ご意見の内容及びご意見に対するご回答

意見提出元：クアルコムジャパン株式会社

スマートメーター 現在と将来の情報量必要条件

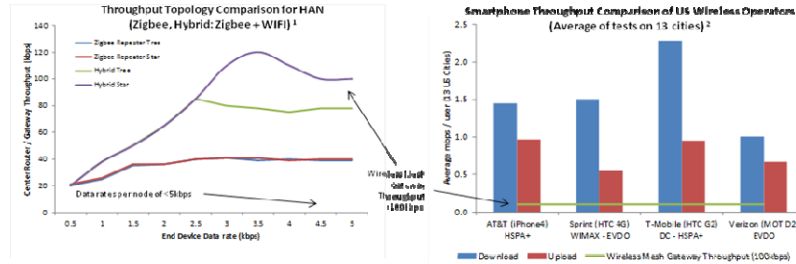
- EPRI情報処理能力必要条件によれば、Normalの情報処理能力必要条件は10年で33倍に増加するでしょう
- Disaster条件用の10年で、EPRIによって定義されるように、ピークは正常な交通条件上の1.7倍に達するでしょう

920MHz帯のチャネル割当て

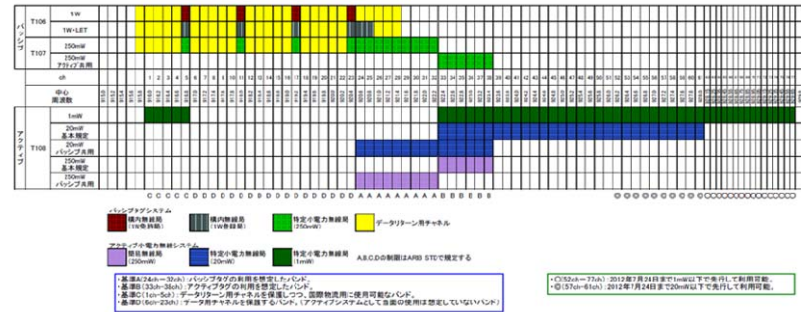
- 屋外において 20mW のスマートメーターを想定した場合、他のスマートメーターへ影響を与えないレベル(キャリアセンスレベル以下)にするには主波で 2314m、隣接チャネルの漏洩電力でも 92.1m の離隔が必要である。現実的には多くの遮蔽物が存在するため、ここまで大きな影響を与えることはないが、近隣のメーターへ与える干渉は無視できるレベルではない。
- 例えば、最密集地である中野区の場合、1 平方 km あたりに 15433 世帯があり、1 つのコンセントレータが 500 台のスマートメーターを収容しても約 30 台のコンセントレータが 1 平方 km あたりに存在することになる。全てのコンセントレータが同一の周波数を使用した場合、電波干渉や輻輳が発生することが考えられる。コンセントレータ毎に周波数を割当てたとしても、使用できるチャンネルに限りがあるため、干渉の影響は避けられない。(※100kbps を実現するには 2FSK では 200KHz×2 チャンネルが必要であるが、離隔距離が十分でない場合、あるいは周囲環境による減衰が少ない場合には、隣接チャネル漏洩電力による干渉も考えると両側を含め 3 単位チャンネルが影響を受けることから、チャンネル 33-61 で実質的には 5 単位チャンネル程度しか使用できず、完全に干渉を回避する事は困難。)

- 家庭内で使用されるセンサーデバイス等は 1mW が主に想定されるため、隣接チャネル漏洩電力が屋外のスマートメーターへ与える影響は小さいと考えられる(所要離隔 2.6m)
- しかし、主波による影響は壁による減衰を考慮しても 51.8m の離隔距離が必要であり、干渉の影響は避けられない。デューティ制限があるため、家庭内で使用されるデバイスの台数によってはある程度の共用は可能であると考えられるが、将来的に台数が増えてきた際には影響は無視できなくなる。

http://www.utcinsight.org/content/ieee-standard-association-approves-ieee-802154g-publication	
16	スマートメーター通信機能基本仕様 III-3: 通信ユニット概要 920MHz帯 (ARIB STD-T108)	<p><意見内容></p> <p>ARIB STD-T108 920MHz帯における干渉の可能性について弊社の見解を述べます。</p> <p>国内における920MHz帯は免許不要で使用可能であり、スマートメーターをはじめ様々な分野での使用が想定されています。</p> <p>本事項では920MHz帯に無線マルチホップ方式を採用した場合の干渉の可能性について検討します。</p> <p><理由></p> <p>検討すべき干渉シナリオ</p> <ol style="list-style-type: none"> 1. スマートメーター間における干渉 <ul style="list-style-type: none"> - 現在、想定されている出力は20mW以下であり、屋外において他のスマートメーターへ与える干渉について検討します。尚、本干渉シナリオには同一システム内(スマートメーターシステム内)とシステム間(スマートメーターとガスメーター等)を含みます。 2. 家庭内で使用される1mWのセンサーデバイス等と20mWのスマートメーター間の干渉 <ul style="list-style-type: none"> - 家庭内においてはHEMSをはじめ、各種センサーデバイス等も920MHz帯を使用する可能性があります。家庭内では主に1mW型のものが使用される事が想定されるが、それらのデバイスが屋外に設置されているスマートメーターへ与える干渉について検討します。 	いただいた干渉についてのご意見は、通信品質確保の観点から、通信方式の選定評価やシステム設計時の参考とさせていただきます。
